**הנדון: מסמך מתקנים פוטו-וולטאים על גג או חזית חממה - הנחיות ועקרונות**

**לאישור משרד החקלאות ופיתוח הכפר, נובמבר 2021**

**עדכונים והבהרות**

איור 1. הצבת פאנל על כל מרזב לאורך, פאנל לסירוגין

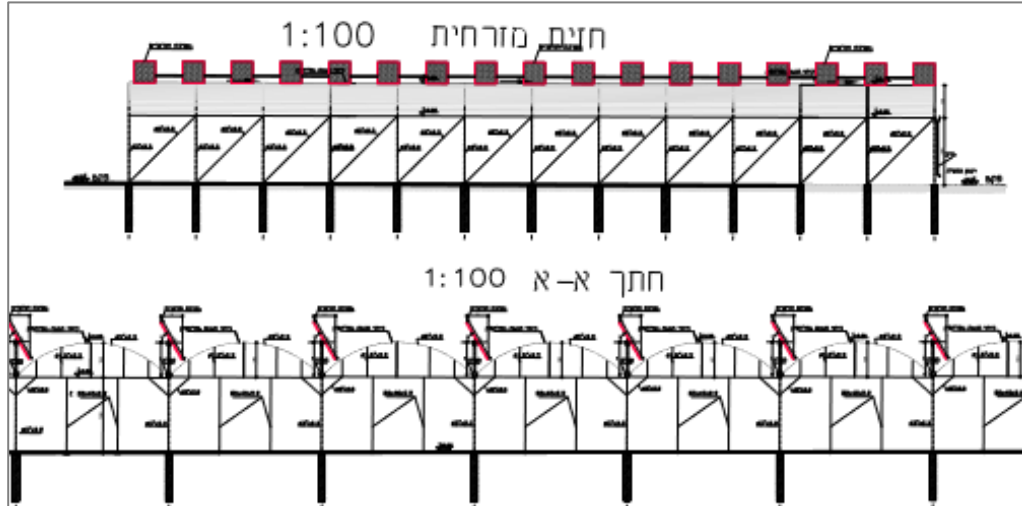
הבהרה	נושא	סעיף במסמך ההנחיות
תתאפשר הצבת פאנל מעל המרזב, כאשר במידה וממוקם ברוחב מעל 0.6 מ' של המפתח, יוצב לסירוגין (מרזב כן/לא) או לאורך המרזב לסירוגין (פנל כן/לא) ובמידה ומוצב פחות מ 0.6 מ' מעל המפתח, ניתן להציב מעל כל אורך המפתח וכל זאת ובלבד שלא יעלה על 15% כיסוי משטח גג החממה, תחת אותו מפתח/גמלון של החממה. האפשרויות להצבת הפאנלים מתוארות באיורים בנספח א' להלן. כאמור בסעיף ג.2 (6) לעיל, במרזבים הקיצוניים ניתן להציב פאנל מעל המרזב, כך שיבלוט עד 1.2 מ' ממתחם החממה.	כיסוי החממה	ג.2 (9)
בהתאם לקבוע בתמ"א, על המתקן להיות "צמוד לגג" החממה ועל כן גובה נקודת העגינה/ציר התאים הפוטו-וולטאים לא יעלה על 30 ס"מ מעל גובה החממה בנקודה הגבוהה ביותר. גובה המתקן בקצוות החממה לא יעלה על 120 ס"מ מעל המרזב.	גובה המתקן	ג.2 (10)
הבקשה להיתר תכלול חישוב לשיעור הכיסוי, שטח הפנלים הממשי ולא ההיטל שלהם, ביחס לגודל החממה (שטח המבנה).	חישוב שטח המתקן	ג.2 (11)
תתווסף הערה לסעיף זה כי הפתרון המוצע לא יפגע בזרימת המים במרזב.	קונסטרוקציה	ג.2 (12)
